第6章 京都地区の課題・問題点

1 JR京都駅、新幹線京都駅、近鉄京都駅及び地下鉄京都駅の課題・問題点

図-8 JR京都駅・新幹線京都駅の課題・問題点マップ

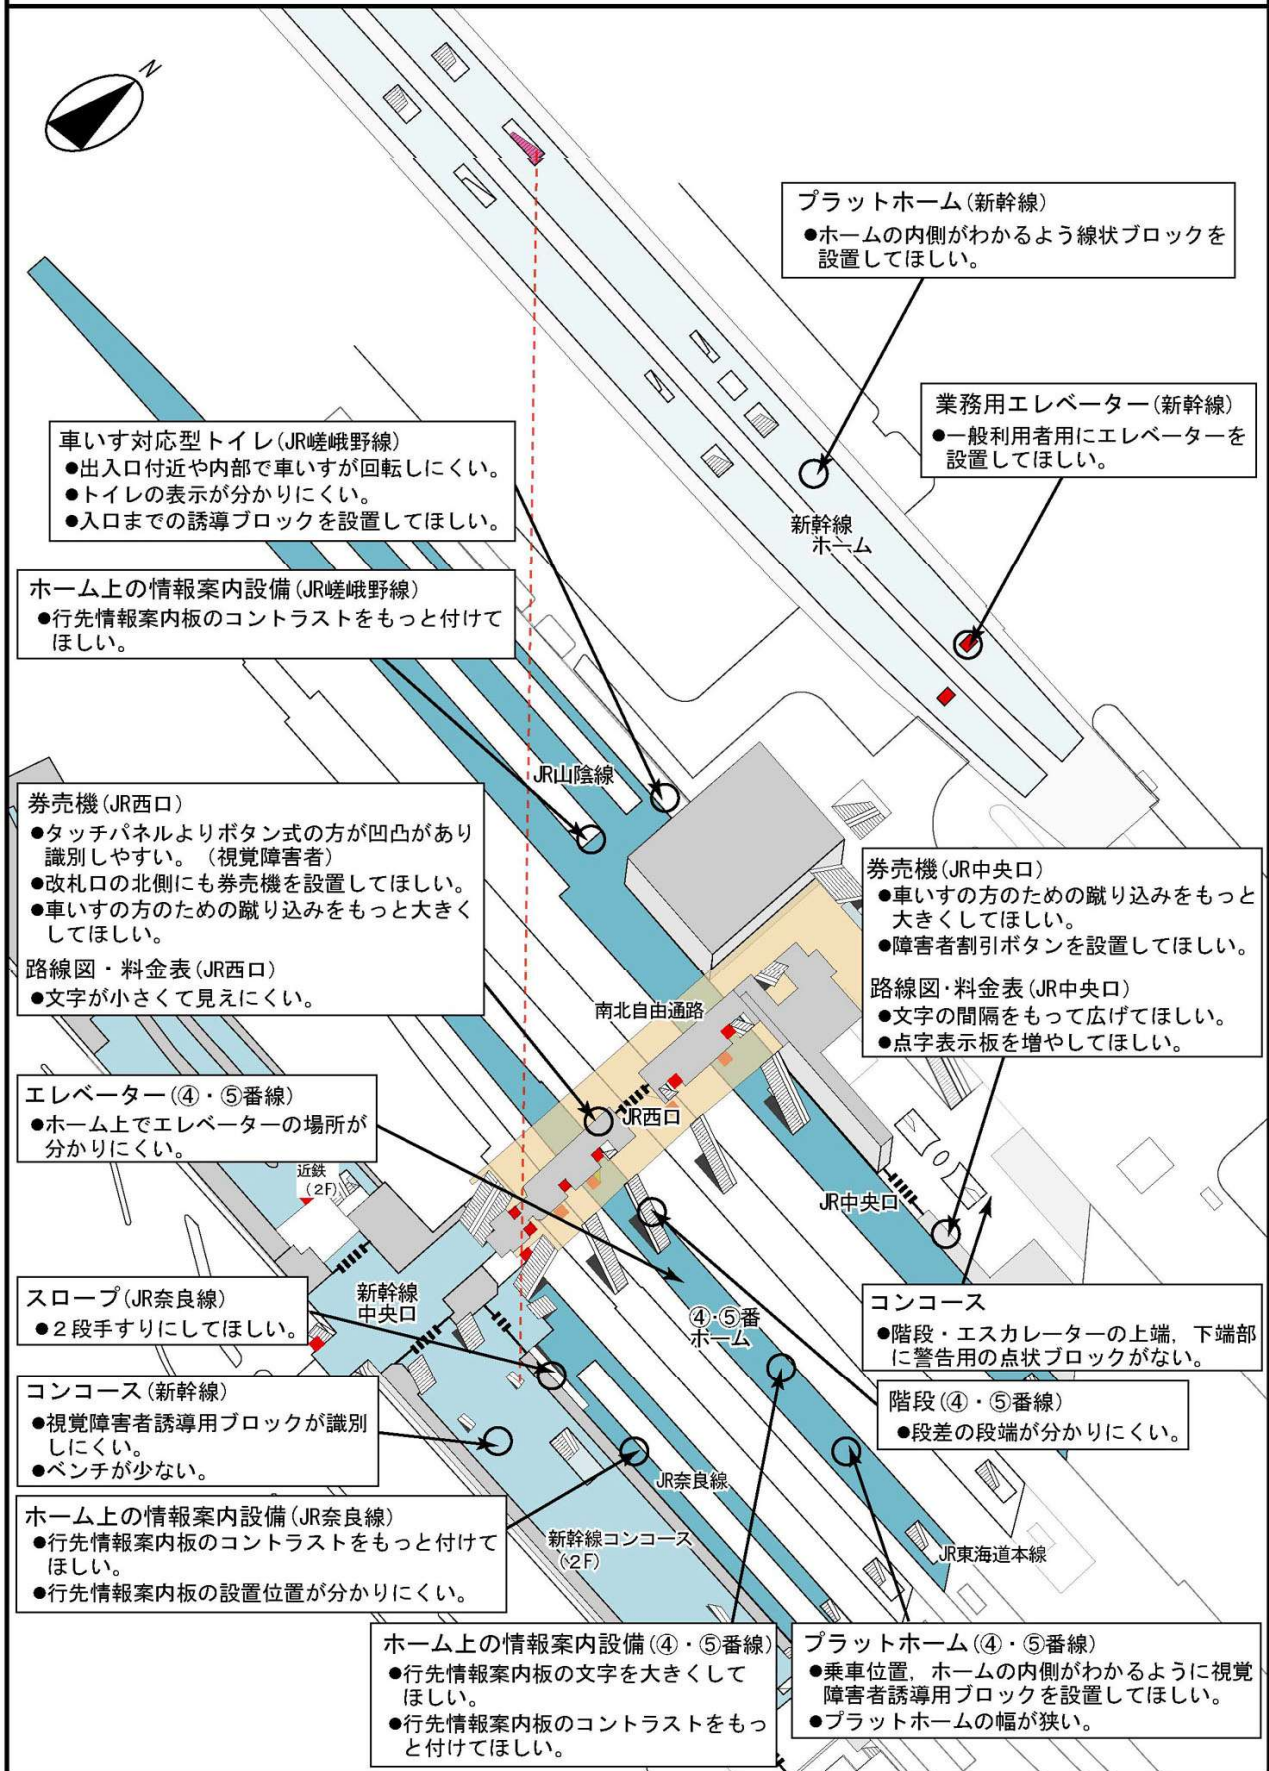
(ア) 奈良線ホームのスロープの手すりを1段から2段にしてほしいとの要望があります。また、各ホームの階段の手すりがないことが、現地調査の結果、課題・問題点として挙げられます。

(イ) 階段の段鼻(踏み面の先端部)が分かりにくいので改善してほしいとの要望があります。

(ウ) 地下鉄との乗換階段にエレベーターを設置してほしいとの要望があります。

(ア) トイレの入口までの誘導ブロックがないので設置してほしいとの要望があります。また、女子トイレ等の表示が見えにくいので改善してほしいとの要望があります。

(イ) 中央改札口付近の階段及びエスカレーターの上端・下端部に、警告用の点状ブロックが設置されていないことが、現地調査の結果、課題・問題点として挙げられます。

(ウ) ホーム端にプラットホームの内方向を示す線状ブロックを設置してほしいとの要望があります。

- (E) ホーム上に車両ドアの位置を表示する点状ブロックを設置してほしいとの要望があります。
- (F) ホーム上にあるエレベーターの案内サインが少なく、位置が分かりにくいことが現地調査の結果、課題・問題点として挙げられます。
- (G) ホームに設置されている電光式の列車運行案内表示板について、文字のコントラストをもっと強くしてほしいとの要望があります。また、文字を大きくしてほしいとの要望があります。

- (A) 車いす対応型トイレの出入口付近や内部が車いすでは回転しにくいので改善してほしいとの要望があります。

- (A) 各改札口の券売機について、車いすの方のための蹴り込みをもっと大きくしてほしいとの要望があります。
- (I) 西口の路線図・料金表について、文字が小さく表記内容が分かりにくいという指摘があります。また、中央口に点字表示板が1箇所しかないので増やしてほしいとの要望があります。
- (J) 西口改札口の券売機について、タッチパネル式よりボタン式の方が使いやすいとの指摘が視覚障害のある方からあります。

- (A) 駅構内に一般用エレベーターを設置してほしいとの要望があります。

- (A) コンコース上の視覚障害者誘導用ブロックのコントラストが弱く分かりにくいとの指摘が視覚障害のある方からあります。
- (I) ホーム端にプラットホームの内方向を示す線状ブロックを設置してほしいとの要望があります。

- (A) 2階コンコースにベンチが少ないので増やしてほしいとの要望があります。

図-9 近鉄京都駅付近の課題・問題点マップ

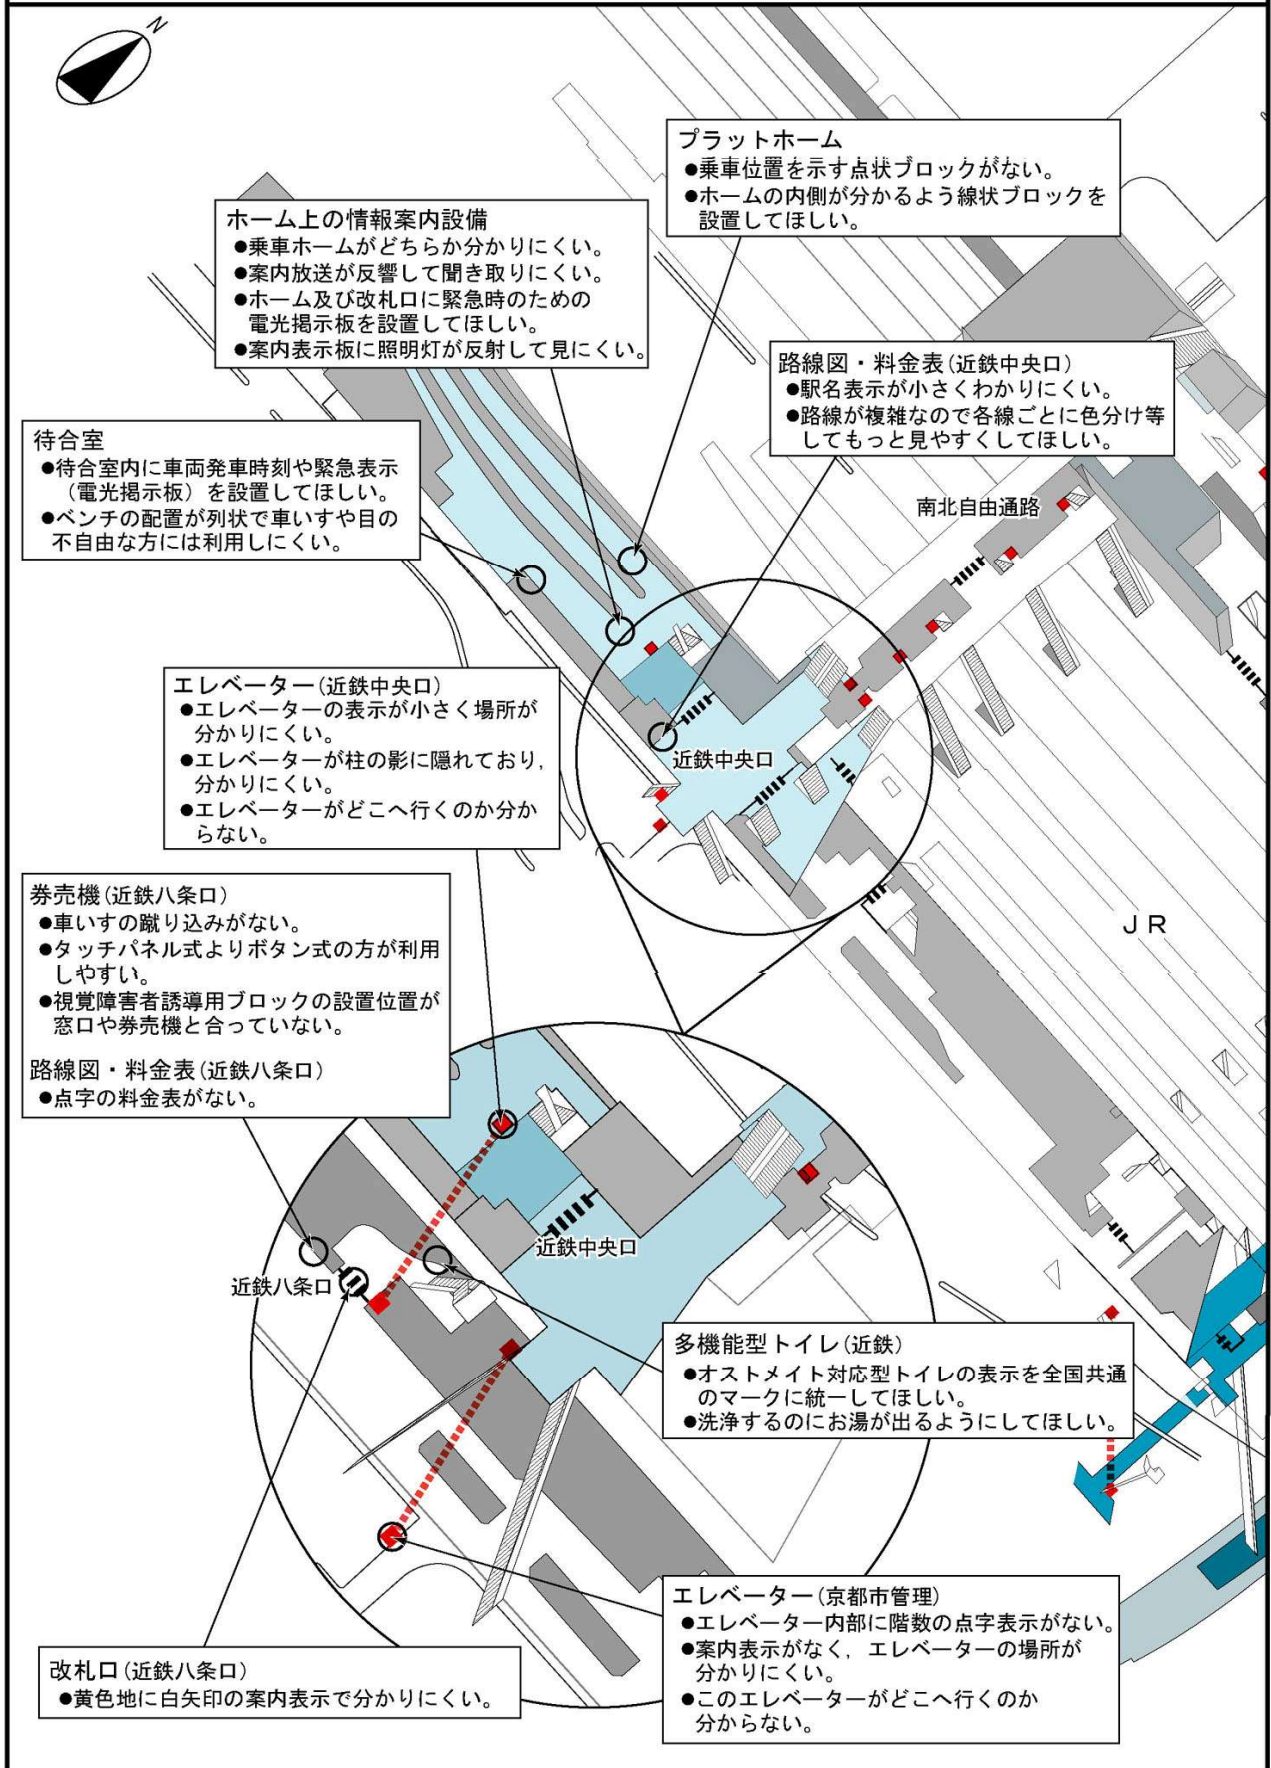
- (A) 1階八条口付近の構内エレベーターが柱の影に隠れており、また、案内表示が小さく、位置がわかりにくいので改善してほしいとの要望があります。
- (I) 八条口の券売機へ誘導する線状ブロックが何もないところに設置されているので改善してほしいとの要望があります。
- (J) ホームには、電光掲示の案内表示板は設置されていますが、緊急時のための電光表示板を設置してほしいとの要望があります。また、案内表示板に照明灯の光が反射して見にくいとの指摘があります。
- (E) 構内の案内放送の音が反響して聞こえにくいとの指摘があります。
- (F) ホーム端にプラットホームの内方向を示す線状ブロックを設置してほしいとの要望があります。また、車両ドアの位置に点状ブロックを設置してほしいとの要望があります。
- (G) 八条口改札口付近の案内表示が黄色地に白矢印では見にくいとの指摘があります。

(ア) 待合室に、発着案内や緊急時の情報を表示する電光表示板を設置してほしいとの要望があります。

(ア) 中央口の路線図・料金表について、駅名表示が小さく表記内容が分かりにくいという指摘や路線ごとに色分けをしてほしいとの要望があります。また、八条口については、点字表示板を設置してほしいとの要望があります。

図-10 地下鉄京都駅付近の課題・問題点マップ

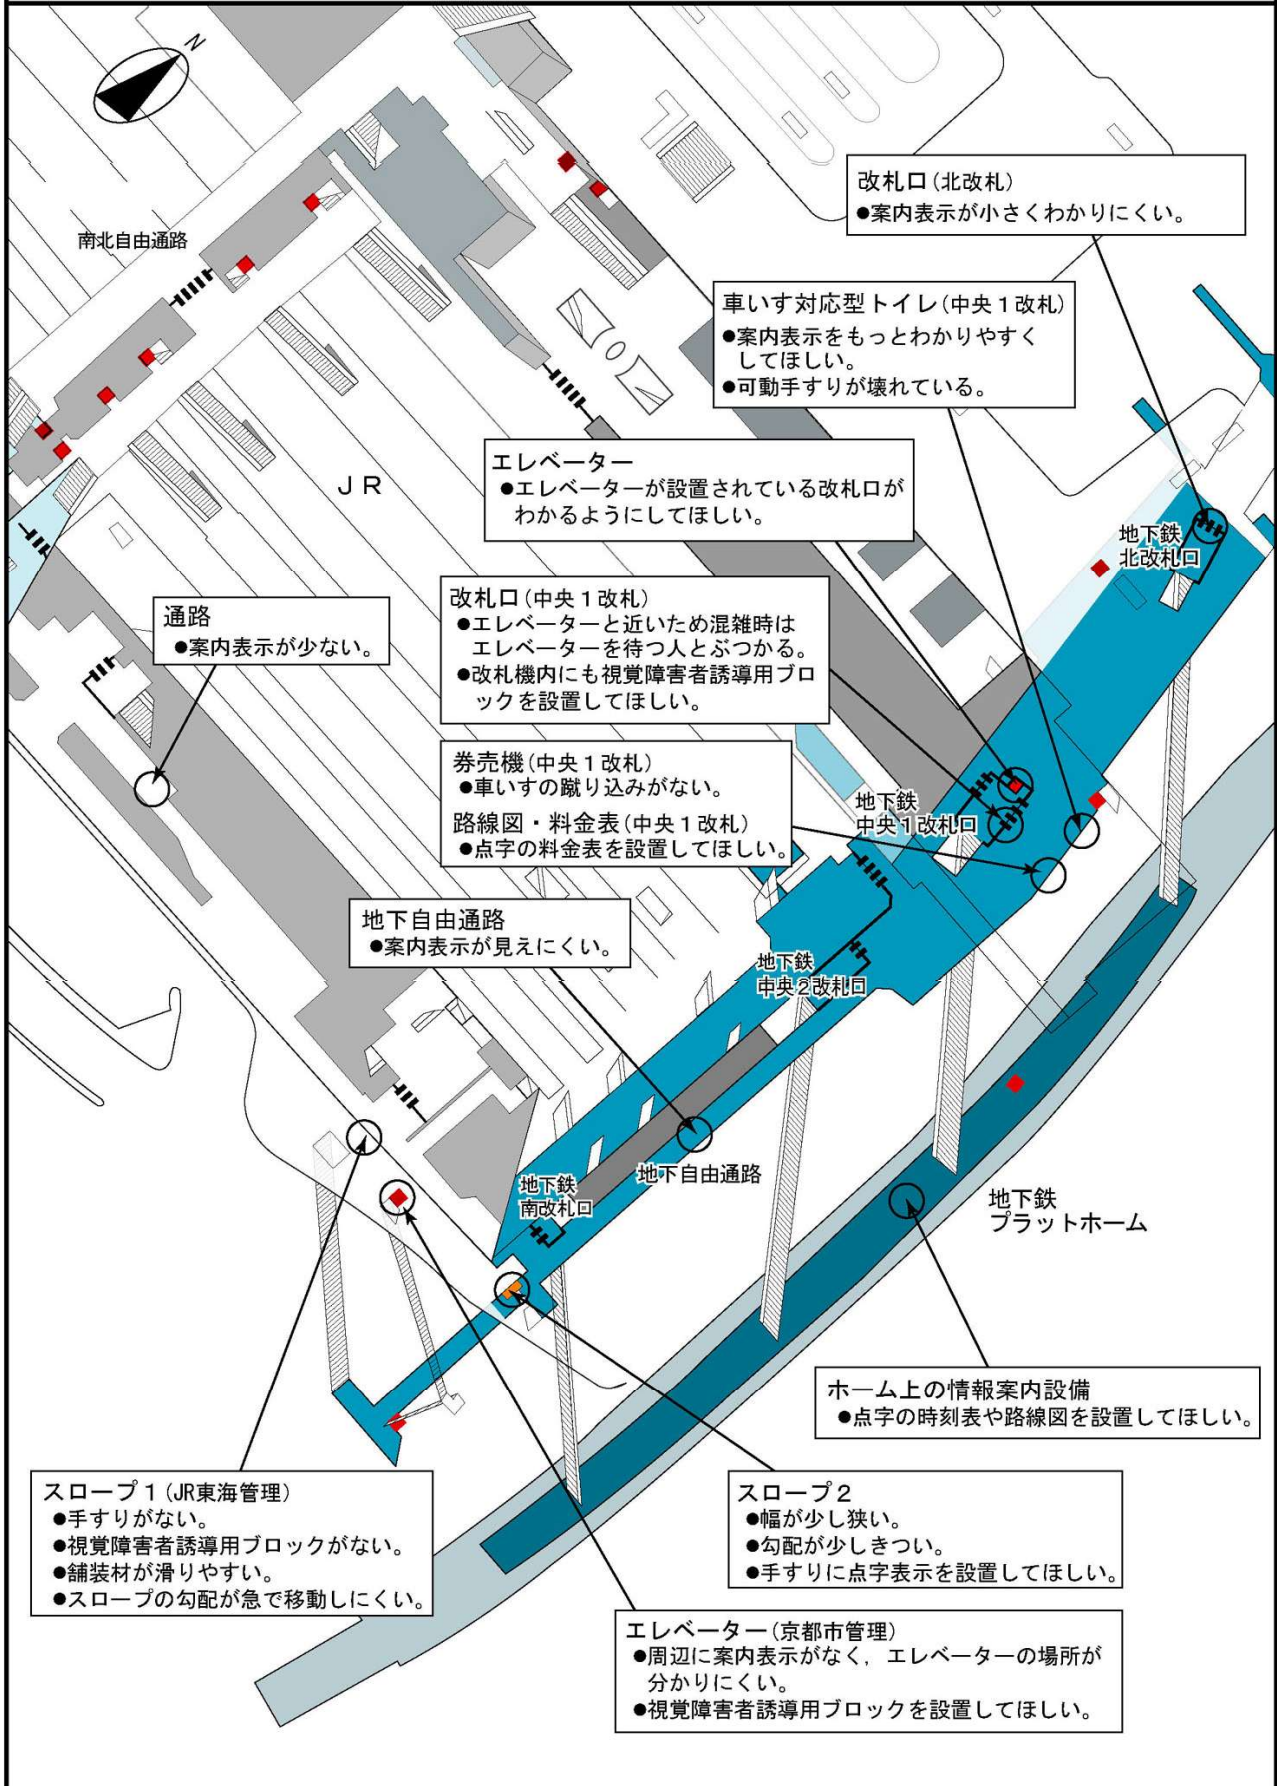
(ア) ホーム上のエレベーターの位置がわかりにくいとの指摘があります。また、エレベーターが設置されている改札口がわかるようにしてほしいとの要望があります。

(イ) 南改札口付近のスロープの幅が狭く車いすでは移動しにくい、また、勾配が急であるとの指摘があります。

(ア) ホーム上の時刻表・路線図に点字表示を設置してほしいとの要望があります。

(イ) 南改札口付近のスロープの手すりの点字表示板が取れてなくなっているため、設置してほしいとの要望があります。

(ア) トイレまでの案内表示をわかりやすくしてほしいとの要望があります。また内部の可動手すりが破損しているため改善してほしいとの要望があります。

図-11 道路などの課題・問題点マップ

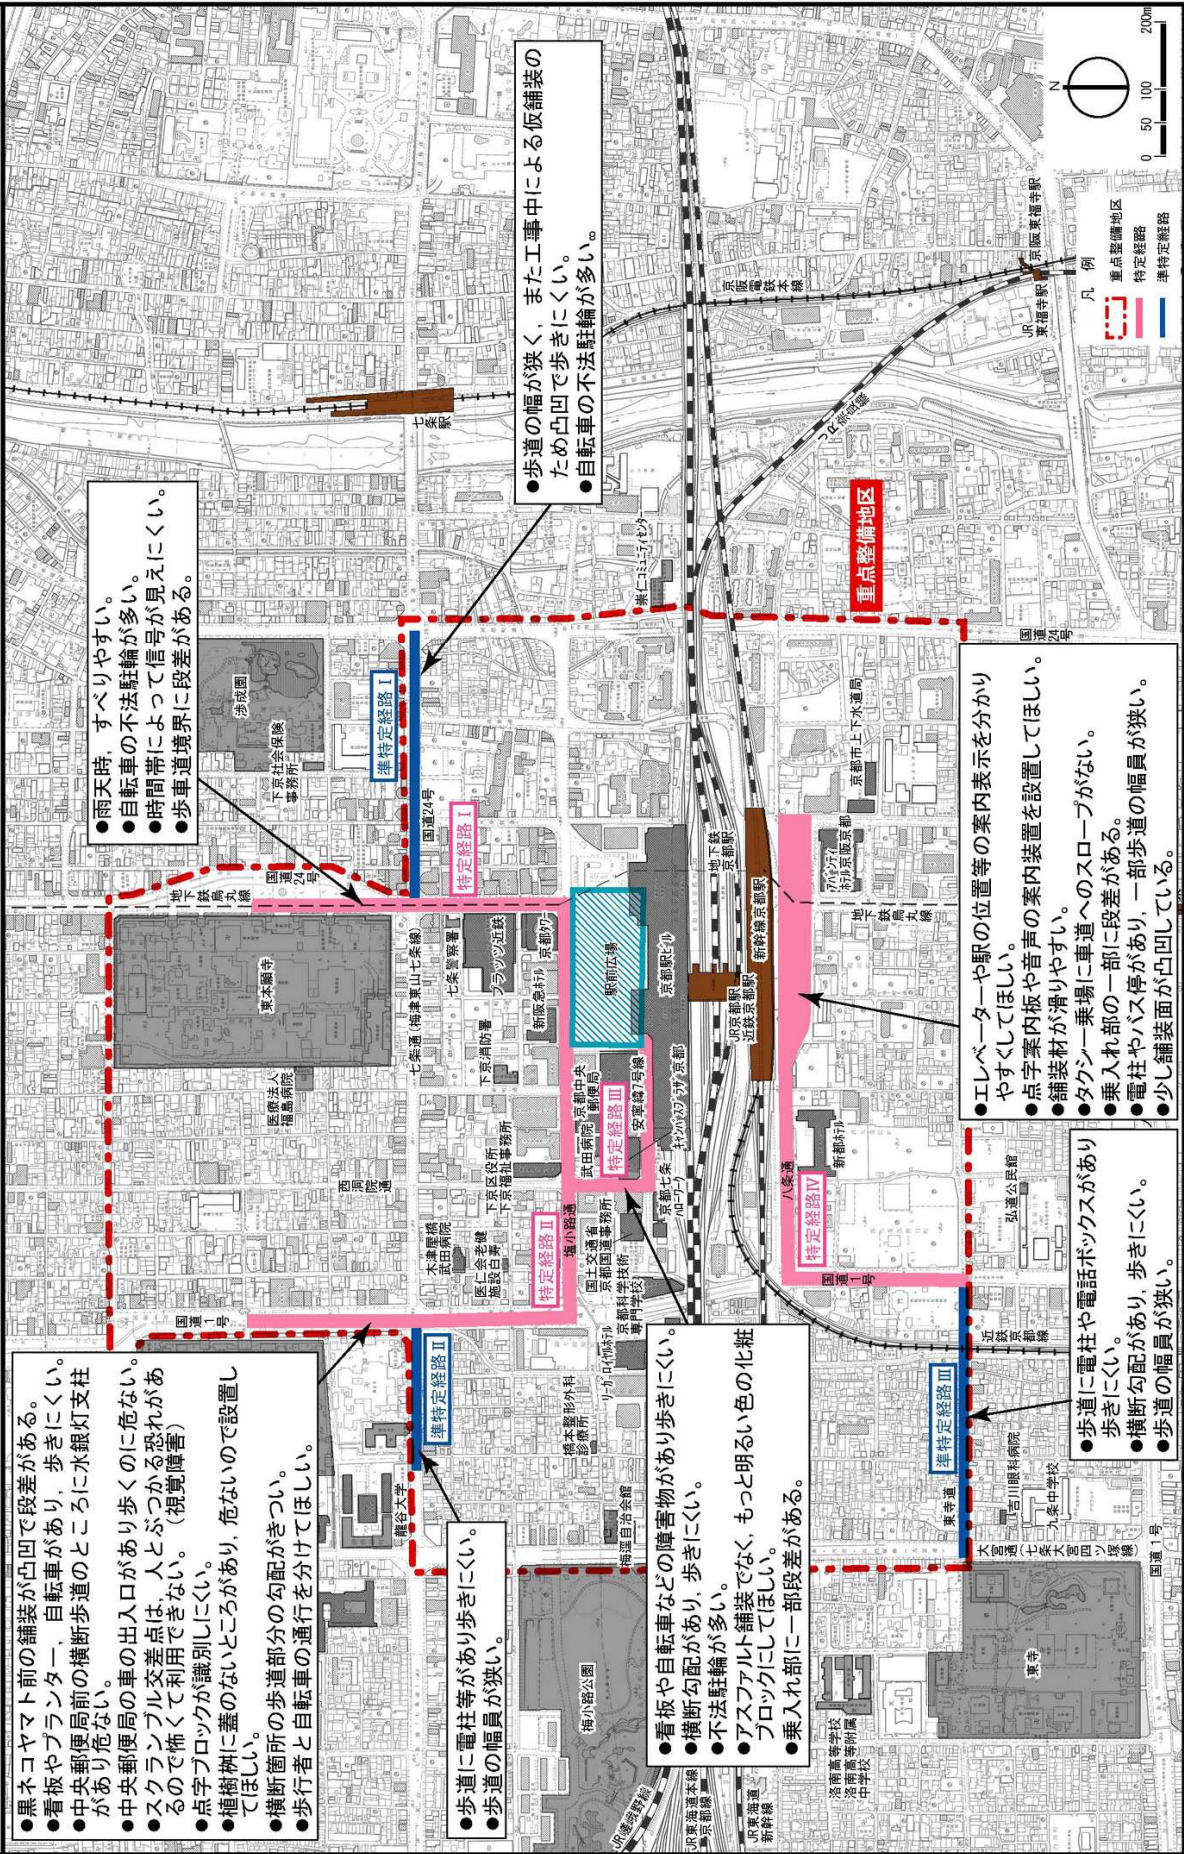
- 黒ネコヤマト前の舗装が凸凹で段差がある。
- 看板やプラタナー、自転車があり、歩きにくい。
- 中央郵便局前の横断歩道のところに水銀灯支柱があり危ない。
- 中央郵便局の車の出入口があり歩きのに危ない。
- スクランブル交差点は、人とぶつかる恐れがあるので怖くて利用できない。(視覚障害)
- 点字ブロックが識別しにくい。
- 道樹林に蓋のないところがあり、危ないので設置してほしい。
- 横断箇所のある歩道部分の勾配がきつい。
- 歩行者と自転車の通行を分けてほしい。

- 歩道に電柱等があり歩きにくい。
- 歩道の幅員が狭い。

- 看板や自転車などの障害物があり歩きにくい。
- 横断勾配があり、歩きにくい。
- 不法駐輪が多い。
- アスファルト舗装でなく、もっと明るい色の化粧ブロックにしてほしい。
- 乗入れ部に一段段差がある。

- 雨天時、すべりやすい。
- 自転車の不法駐輪が多い。
- 時間差によって信号が見えにくい。
- 歩車道境界に段差がある。

- 歩道の幅が狭く、また工事中による仮舗装のため凸凹で歩きにくい。
- 自転車の不法駐輪が多い。

- エレベーターや駅の位置等の案内表示を分かりやすくしてほしい。
- 点字案内板や音声の案内装置を設置してほしい。
- 舗装材が滑りやすい。
- タワナー乗場に車道へのスロープがない。
- 乗入れ部の一部に段差がある。
- 電柱やバス停があり、一部歩道の幅員が狭い。
- 少し舗装面が凸凹している。

- 歩道に電柱や電話ボックスがあり歩きにくい。
- 横断勾配があり、歩きにくい。
- 歩道の幅員が狭い。
